RENESAS TECHNICAL UPDATE

製品分類	MPU & MCU	発行番号	TN-16C-A190A/J	Rev.	第1版
題名	R32C/116グループ ハードウェアマニュアルの誤記訂正		情報分類	技術情報	
適用製品	R32C/116グループ	対象ロット等	関連資料	R32C/116グループ ハードウェア マニュアル Rev.1.00 (RJJ09B0564-0100)

R32C/116グループ ハードウェアマニュアル Rev.1.00 において誤記がありましたので、以下のとおり訂正いたします。

図16.2 タイマBの構成

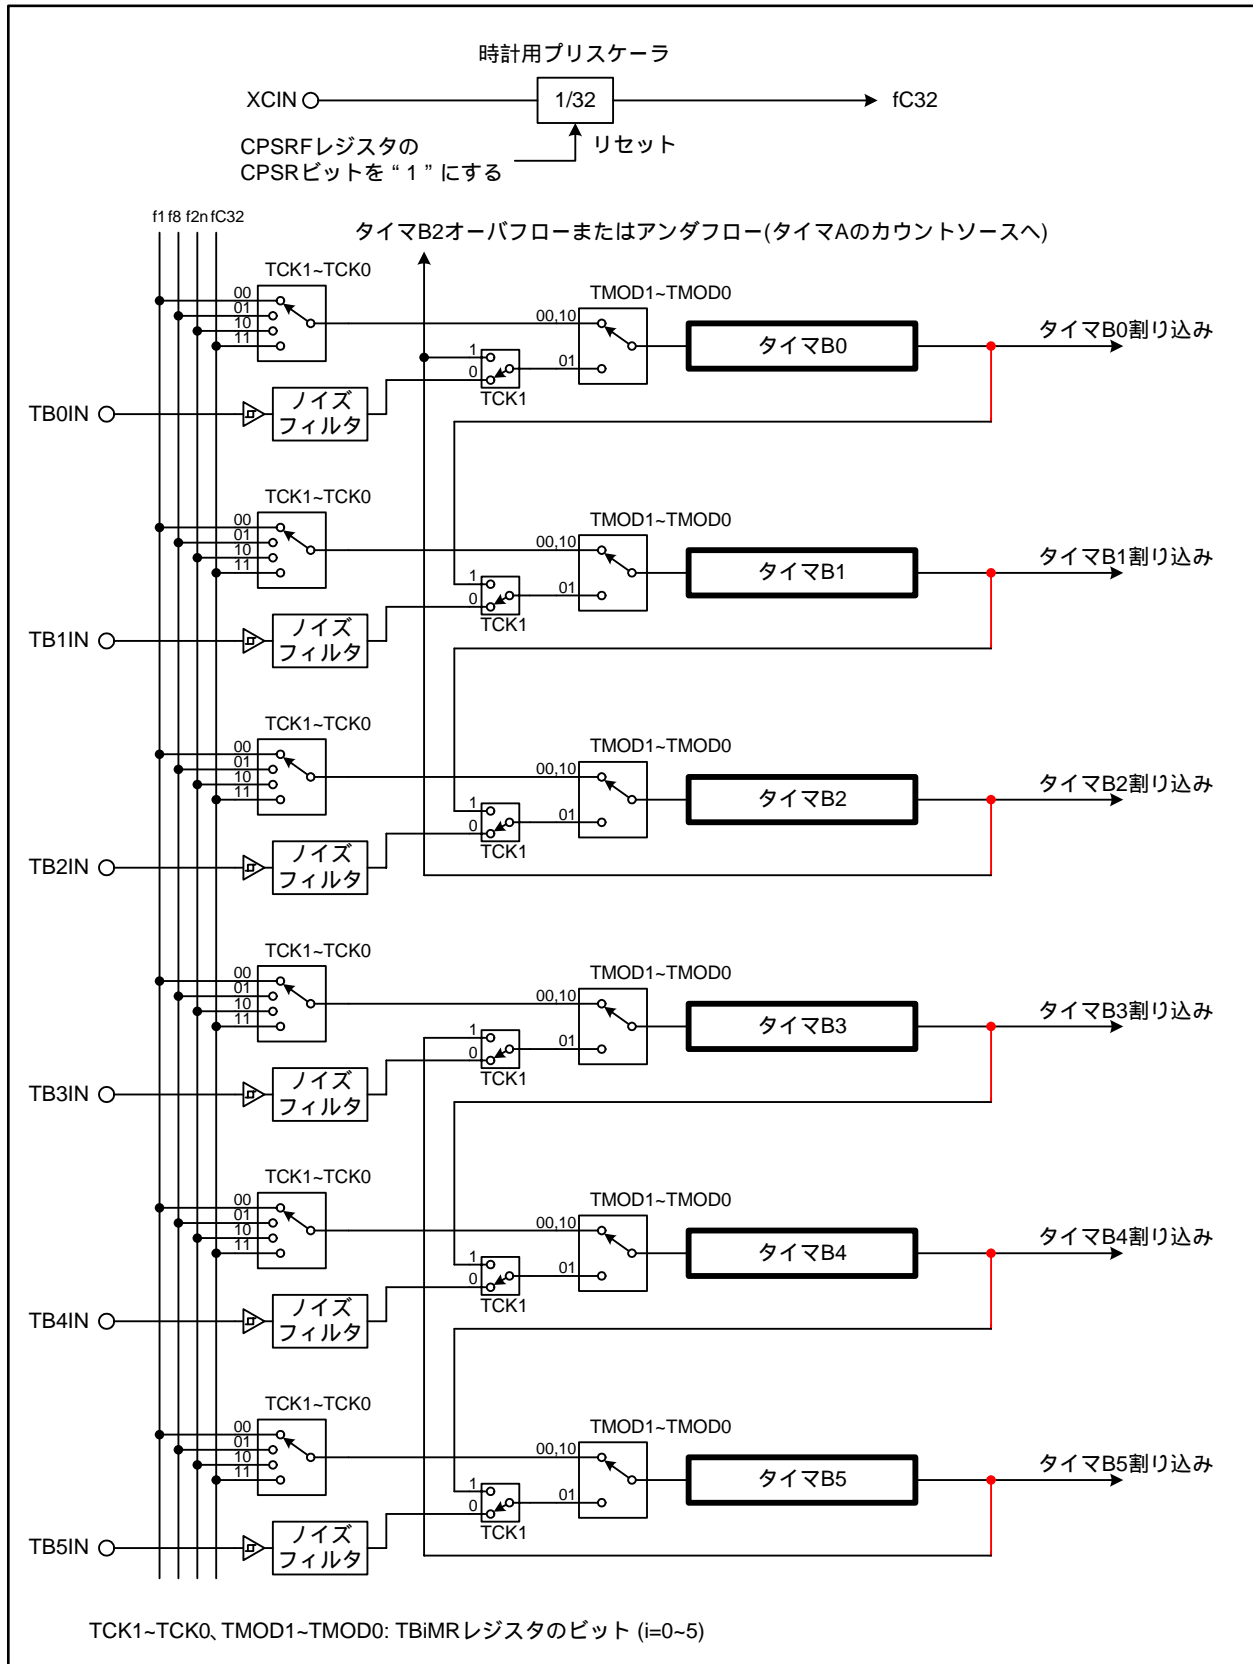
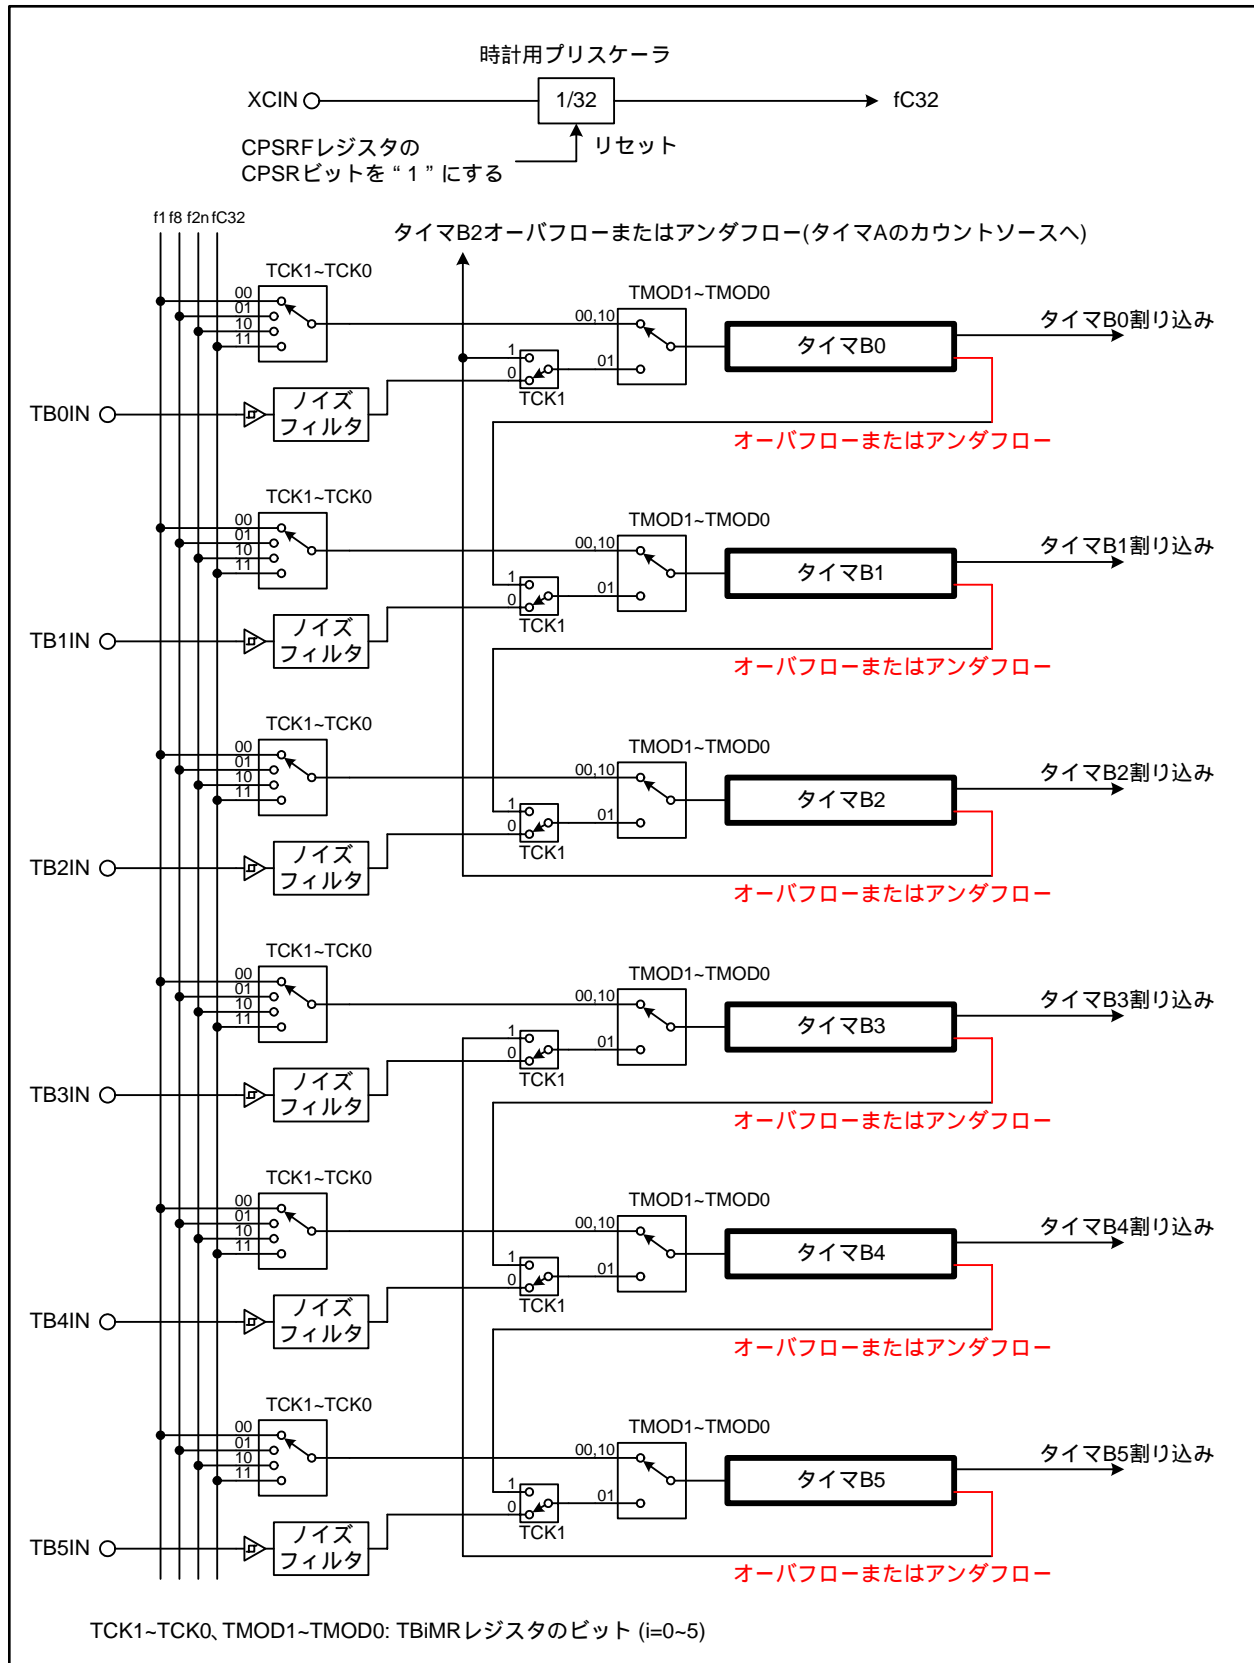
•Page 181 of 510

図16.2を以下のとおり訂正いたします。
